RE: Amendment to Registration for Registry #NR-122-D-101-S

We request that our Registry of Radioactive Sealed Sources and Devices for *betacontrol* gauges for distribution as general licensed gauges be amended for the following changes:

Stückzahl	Benennung		Teil	Werkstoff	Rahmaße Zeichn. Nr. Modell Nr.	DIN; Bemerkung
	Datum	Name	ALBRECHT BÄUMER Freudenberg, Kreis Siegen			
Gezeichnet	23.7.82	Siebert				
Geprüft						
Maßstab	Source de rayonnement Strahlenquelle Sr-90 radiation source 10 mCi				700 052 038/4

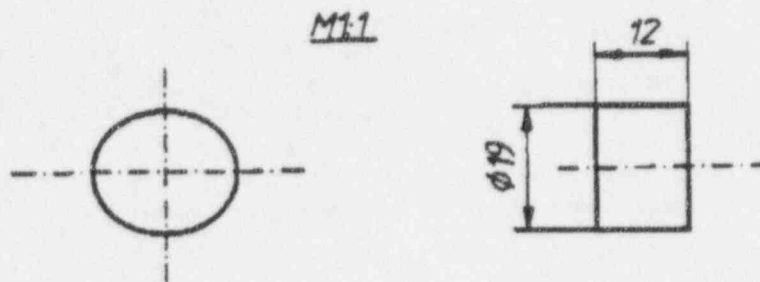
3. Attached is a copy of the Amersham specifications for the Model X.117 (Sr90) sealed source capsule.
4. Attached is a copy of the old sealed source capsule VZ-337 (Sr90) drawing.

X.117

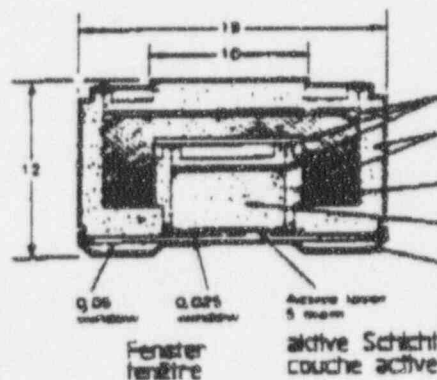
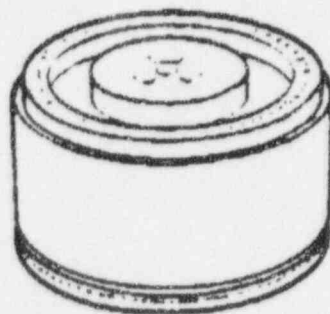
1. Any reference to the Amersham Buchler VZ-337 (Sr90) sealed source capsule contained in the *betacontrol* Model MK 1.0 Transmission Gauge shall be changed to an Amersham Model X.117 (Sr90) sealed source capsule. The maximum activity per source will remain at 50 mCi. Sealed source capsule VZ-337 has been discontinued by the manufacturer, Amersham Buchler.

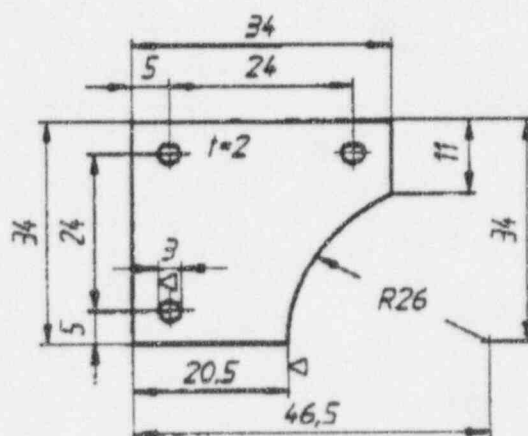
"b" Bohrung $\varnothing 13.5$ entfällt!

"a" Bohrung $\varnothing 13.5$ nachgetragen!

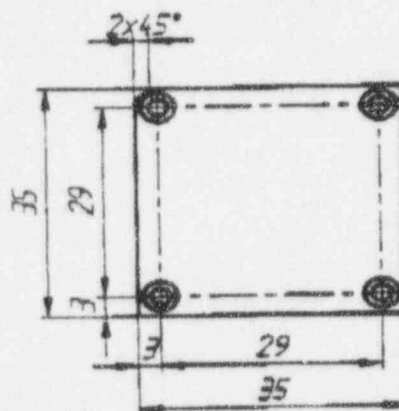
"a" Fase 2x45 nachgetr. 07.04.1995 SaB.
